Provmjölkning med DeLaval VMS och nya streckkodsburkar

Eurofins Steins som analyserar kokontrollens provmjölkninganalyser byter successivt ut de gamla provkopporna i kokontrollen mot nya streckkodsburkar. Hittills har de nya kopporna inte gått att använda i VMS.

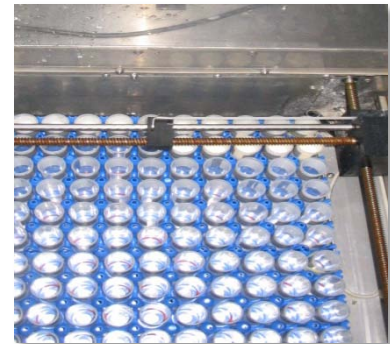
Den provtagningslåda som finns idag har ett bottenrack som inte passar de nya kopporna.

1. Bottenracket måste bytas ut.
2. Likaså måste programvaran i VMS uppgraderas för att koppnumreringen ska starta från vänster.

1. Nytt bottenrack kan beställas av lokal servicetekniker. Alla nya VMS förses med två bottenrack, ett som passar de gamla kopporna och ett som passar de nya streckkodsburkarna. I lådan får 2 kassetter a´60 koppar plats. Beakta tomrummet mot kortsidan, eventuellt kan kassetterna glida "bakåt" och kopporna kommer ut position. Lägg något i mellanrummet så det inte kan ske.

Artikelnummer : Bottenplattan heter 89952001
Kundpris: 1 285 SEK.

2. För att kunna **ändra racknummerordningen** behövs dessutom ett **servicepack** som också beställs av lokal servicetekniker. Detta för att kunna ställa in numreringen så att första provkopp blir längst upp till vänster istället för till höger. De nya koppställen går inte att vända rätt om man har en gammal inställning.
